**INFORME DE HITO DE CONTROL
N.º 010-2026-OCI/2362-SCC**

**EJECUCIÓN DEL PROYECTO: “PUESTA EN VALOR DEL
SITIO ARQUEOLÓGICO CERRO BAÚL DE LA PROVINCIA
MARISCAL NIETO DE LA REGIÓN MOQUEGUA”**

**HITO DE CONTROL N.º 11 - “EJECUCIÓN DE OBRA A
JUNIO DE 2026 - ACCIÓN 2.1 “INSTALACIÓN DEL CENTRO
DE INTERPRETACIÓN CULTURAL”, ACCIÓN 1.1
“CONSERVACIÓN E INVESTIGACIÓN ARQUEOLÓGICA EN
EL SITIO ARQUEOLÓGICO CERRO BAÚL” Y ACCIÓN 3.1
“CAPACITACIÓN DE BUENAS PRÁCTICAS DE GESTIÓN Y
ORGANIZACIÓN DE SERVICIOS TURÍSTICOS A
INSTITUCIONES RELACIONADAS DEL SECTOR TURISMO”**

**PERÍODO DE EVALUACIÓN:
DEL 10 AL 16 DE JUNIO DE 2026**

Imágenes n.ºs 1 y 2
Vacios en vigas

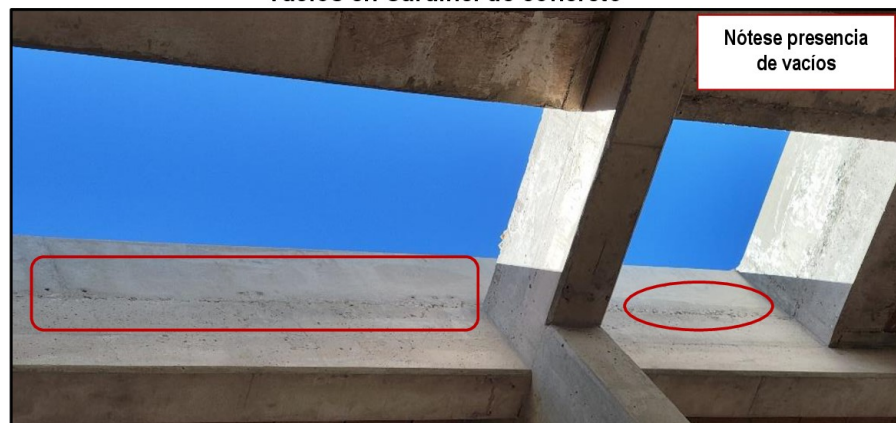
1. PRESENCIA DE VACÍOS EN ELEMENTOS DE CONCRETO ARMADO, SITUACIÓN QUE PODRÍA AFECTAR SU DURABILIDAD Y CALIDAD CONSTRUCTIVA.**a) Condición:**

Durante la inspección física realizada al Componente 02, Acción 2.1³, el 10 de junio de 2026, conforme al Acta n.° 001-2026-OCI-MDT-SCC-H11 de la misma fecha, la Comisión de Control evidenció la presencia de vacíos en vigas, parapetos, y muros de concreto armado, los cuales se detallan a continuación:

- **Vigas:** Ubicadas en la losa del ambiente denominado Sala de Exhibiciones.
